Saksfremlegg

Saksfremlegg - Kattenskogen, nordre del, del av gnr/bnr 198/227 m.fl., detaljregulering

Arkivsak 20/217

Figur 2 Høyeste støynivå ved fasade, med foreslått støyskjerming ut mot Katteskogen og internveg

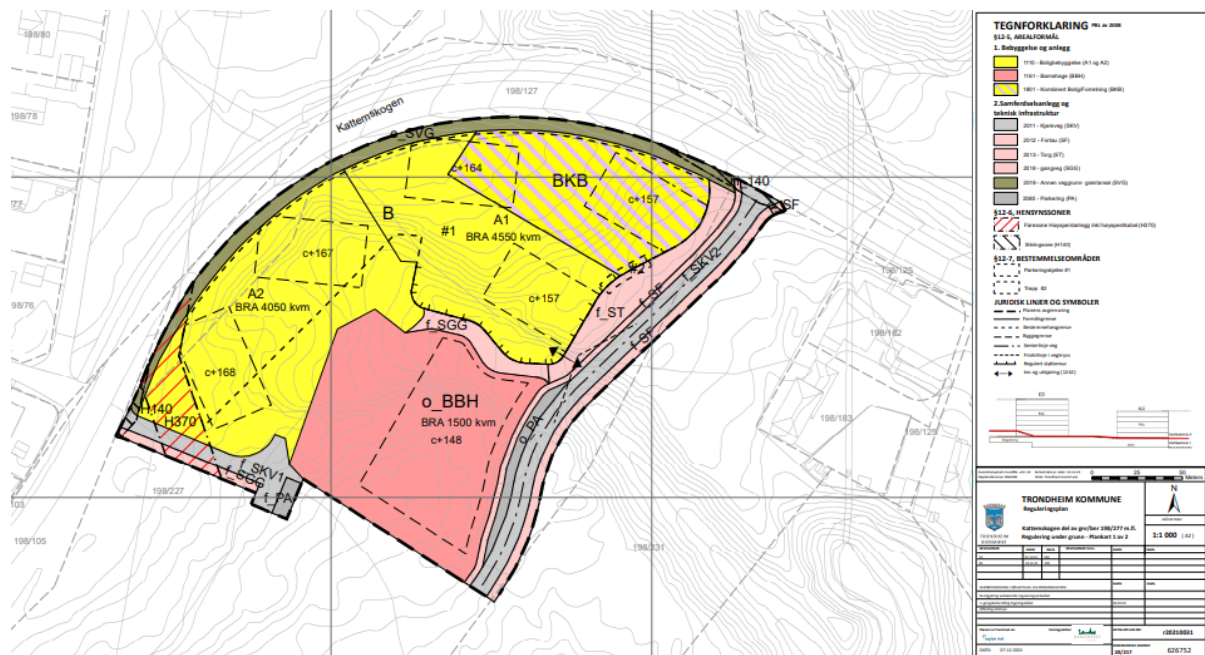
Kommunedirektøren vurderer at planforslaget ikke er i tråd med støykravene som stilles til boliger i rød og gul støysone i kommuneplanens arealdel §§ 21.2 og 21.3. Slik planforslaget fremstår i dag er bebyggelsen plassert slik at om lag 40 leiligheter får fasade i gul og rød støysone mot vegen Kattemaskogen, se figur 2.

Foreslått planløsning viser at flere av boligene med fasade i rød støysone ikke er gjennomgående, og ikke har stille side. Kriteriet om at «*minst ett soverom skal vende mot stille side*» er ikke ivare tatt for alle boligene i rød støysone. I tillegg til bebyggelse i rød støysone har planforslaget boenheter som vil ha fasade i gul støysone. En forutsetning i gul støysone er at bebyggelsen har en stille side (§ 21.2 i KPA). Planløsningen viser at mange av boligene som ligger i gul støysone, ikke har tilgang til stille side. For å oppnå stille side vil det være nødvendig med støyskjermende tiltak.

Kommunedirektøren mener planforslaget ikke har god nok kvalitet, da det legger opp til et høyt antall boliger i rød og gul støysone. For en del av boligene planlegges det for støyskjermingstiltak på alle fasader i gul og rød støysone. Noen av leilighetene er omringet

av støyskjermingstiltak. Løsningen med «glass foran vinduer» vil blant annet gi dårlige muligheter for lufting.

Verdien av en per def. stille side kan ikke fullt ut erstattes av dempet fasade, luftvindu med skjerming, forsert ventilasjon, kjøling eller andre tiltak som sikrer både tilfredsstillende innendørs støynivå og tilfredsstillende luftkvalitet og temperatur (inneklima).

- planforslaget endres slik at støykravene som stilles til boliger i rød og gul støysone i KPA §§ 21.2 og 21.3 blir oppfylt.
- støybestemmelsene endres slik at *Retningslinje for behandling av støy i arealplanlegging* (T-1442/21) skal være førende.
- skredsikkerhet dokumenteres tilstrekkelig i henhold til siste revisjon av kvikkleireveilederen. Geoteknisk vurdering fra 2012 må oppdateres før planen kan vedtas, og for at Pbl § 28-1 og TEK17 skal være oppfylt.
- parkeringsdekningen vurderes; om den skal økes fra minimum 1,0 til minimum 1,2 bilparkeringsplasser per 70 m² BRA bolig eller per bolig.
- uteromsregnskapet revurderes; om kjørbare gangveger skal tas ut av uteromsregnskapet, jf uteromsveilederen til KPA

Figur 8 Felles uteareal som inngår i uteromsregnskapet markert med rosa. Kjørbare gangveger markert med oransje. Barnehagetomta er markert med rødt.

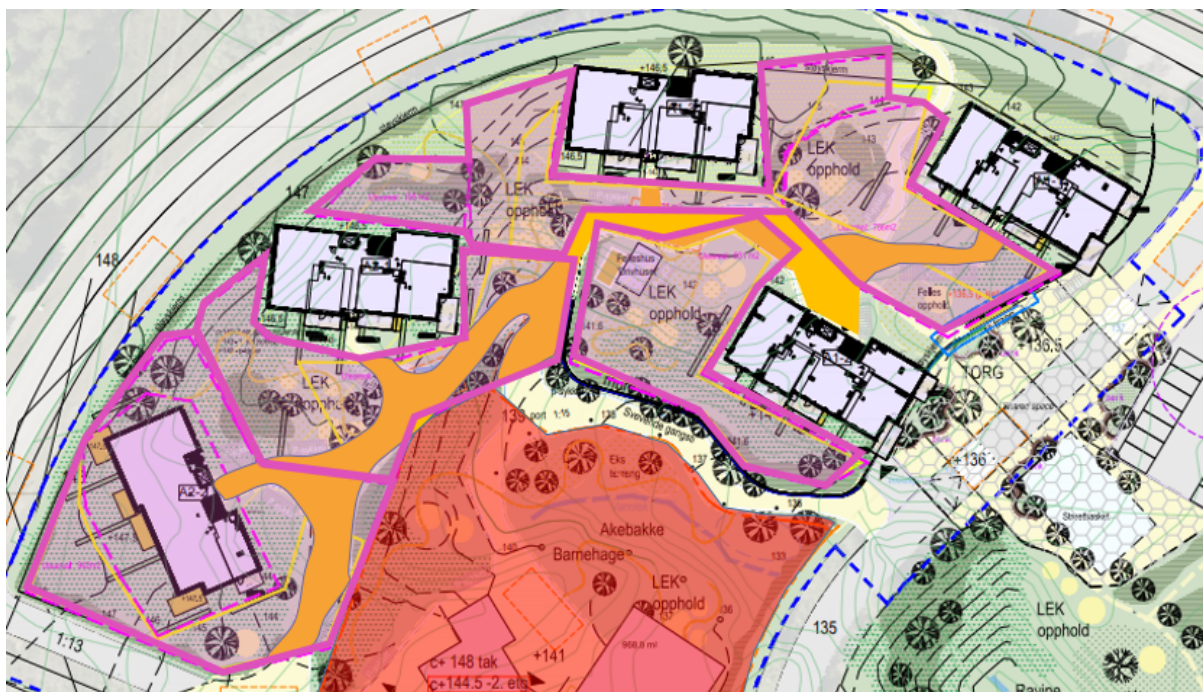
I gjeldende plan for Katteskogen er bebyggelsen plassert slik at en får et stort, sammenhengende uteoppholdsareal med gode solforhold. I nytt planforslag er bebyggelsen vinklet og utearealet fordeles mellom bebyggelsen. Kommunedirektøren vurderer dette som uheldig da felles uteoppholdsareal fremstår som mindre sammenhengende. Det er uheldig at utearealet stykkes opp av kjørbare gangveger for utrykningskjøretøy og servicetransport, fordi dette vil påvirke hvordan utearealet kan brukes. I uteromsveilederen til KPA er det presisert at kjørbare gangveger ikke skal inngå i uteromsregnskapet.
